Queremos expresar al Jurado nuestra alegría y gratitud por haber sido seleccionados para participar en la segunda vuelta del concurso. Abordamos esta instancia con entusiasmo y responsabilidad, conscientes del desafío que su objeto representa para la historia política y social de la ciudad.

# PLAZA ESPAÑA

# Notas a las recomendaciones generales para las 4 propuestas seleccionadas

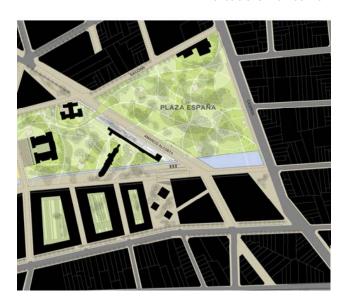
Recomendación B/ Vincular físicamente el predio con la Plaza España. Dadas las diferencias de altura, no hace falta una obra de gran envergadura para ese fin. De ese modo a través del nexo peatonal se incorpora naturalmente la plaza existente a la nueva propuesta.

En nuestra propuesta, Plaza España forma parte de modo indiviso del recinto que definimos como Parque Cívico u Oasis Mayor.

En esta etapa, la avenida Amancio Alcorta está incorporada al área Km. 20, modificando su actual carácter de eje vial en un corredor urbano con una clara ocupación peatonal para favorecer la integración de ambos lados del parque. Entre las intervenciones se propone angostar su ancho, sumar un tranvía para abastecer el sector, incluir una serie de pasarelas o puentes que vinculen la zona alta de los parques con el actual área Plaza España y desdibujar el desnivel existente detrás del actual muro buscando que el parque alto derrame suavemente hacia la avenida.

El nuevo esquema circulatorio en la cabecera del parque que reemplaza el conflictivo nudo viario actual Alcorta/ Caseros por la serenidad de la traza de la calle Santiago del Estero también mejora las condiciones de integración del parque en ese punto. Recomendación C/ Verificar seriamente con perspectivas peatonales lo siguiente:

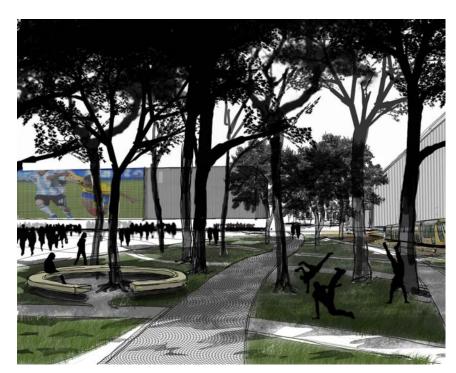
### C5/ Relación real con la arboleda existente

A partir de un relevamiento acorde a la etapa de las especies vegetales y los valiosos macizos arbóreos que en algunos casos conforman, introdujimos algunas modificaciones significativas tendientes a garantizar su preservación y maximizar beneficios paisajísticos y bioclimáticos. Este es el caso de las plazas De las Tipas en el extremo del predio sobre Ramón Carrillo y Suárez y De los Plátanos sobre el Boulevard Perdriel en el eje de la calle Miravé.

En términos generales, los polígonos destinados a las edificaciones pisan las áreas menos arboladas y "cada parcela posee parámetros de construcción con la flexibilidad suficiente para que cumpliendo las condiciones de envolventes, los proyectistas puedan salvar los mejores ejemplares sin poner en riesgo la viabilidad de los edificios".

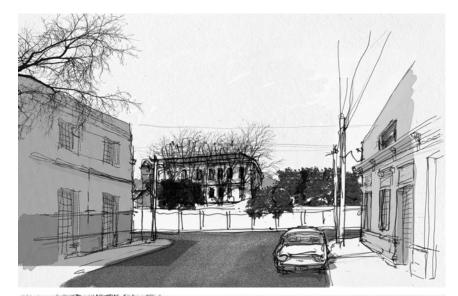
Observación 1/ Etapabilidad concreta de ejecución del Proyecto Urbano.

El esquema adjunto presenta una Etapa Inicial factible de implementar en 3 a 5 años, que puede realizarse en dos subetapas, que le garantiza a la ciudad la posibilidad de contar con su Centro Cívico conformado definitivamente a partir de las siguientes operaciones:

### Etapa A Centro Cívico

### Subetapa A

Traslado de la Jefatura de Gobierno al edificio "Amable Jones" Nuevo edificio de oficinas de gobierno sobre el lado oeste de la Plaza Cívica (25000 a 30000 m2 según demanda) Demolición Pabellones del Hospital Borda Construcción de la Plaza Cívica Traza calle Aristóbulo del Valle con acceso desde Brandsen vía primer tramo de calle Santiago del Estero.

### Subetapa B

Completamiento edificio de oficinas de gobierno (35000 a 40000 m2) en torno a Edificio "La Colifata" Realización de nuevos edificios sobre los polígonos en correspondencia con la demolición del Hospital Borda Posibilidad de realizar el "Edificio Ciudadano" sobre la Plaza Cívica Nuevos boulevares Ramón Carrillo y Perdriel.

### Etapa B Bordes sudeste y sudoeste

Esta etapa aborda en su primera intervención el sector sur Sobre los boulevares Perdriel y Carrillo del proyecto con la mirada estrategia de dirigir las externalidades de esta acción a los sectores más desfavorables del entorno del predio, tentando desde la gestión estratégica al estado nacional a capitalizar parte de estas externalidades en las playas de la estación Sola.

La segunda intervención de esta etapa consiste en la construcción del parque cívico esta pieza es de interés ya que define el carácter del lugar, esta intervención se puede desarrollar en paralelo o ambas intervenciones pueden subdividirse en módulos acorde a las definiciones finales de la propuesta de desarrollo.

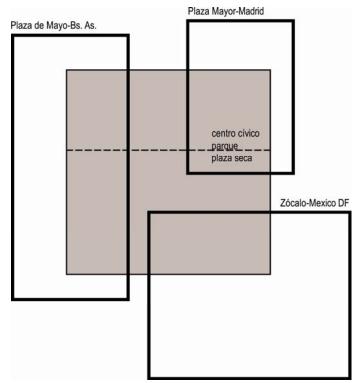
Observación 9/ El anteproyecto está consciente de la complejidad e importancia de los sistemas de vialidad y transporte. Habla de un posible Centro Multimodal a futuro. Propone alargar 2 líneas del Subterráneo (C y F) para aumentar conectividad del Centro Cívico. También la posibilidad de un Tranvía ligero.

Avanzando en el desarrollo del sector, sintiéndolo, comenzamos a entrever que, a priori, la localización del posible Centro Multimodal en el área Estación Buenos Aires es preferible a su instalación unificada con la demanda de estación Constitución en los terrenos de Estación Sola. Las razones a favor de este criterio son:

- Desanuda en dos los flujos desde y hacia el sur y el suroeste (este último es hoy mucho menor, pero planificación territorial de por medio podría variar sustancialmente en los próximos 100 años)
- Favorece la conectividad en dirección Riachuelo del nuevo desarrollo en torno al Parque Cívico
- Fortalece la conexión de los proyectos del Parque Cívico y el Parque Lineal del Sur entre sí.
- Así como se hace evidente la posibilidad de la relación estrecha Plaza Constitución/ Plaza Cívica, permite vislumbrar una nueva relación Estación Buenos Aires/ Plaza Cívica a desarrollar como factor de equilibrio (ver esquema)

En la propuesta se sugiere mantener una franja de 30 metros de ancho en línea con la nueva calle Olavarría para viabilizar una eventual vinculación futura de la traza de vías que llegan a la Estación Sola con el viaducto a Constitución.
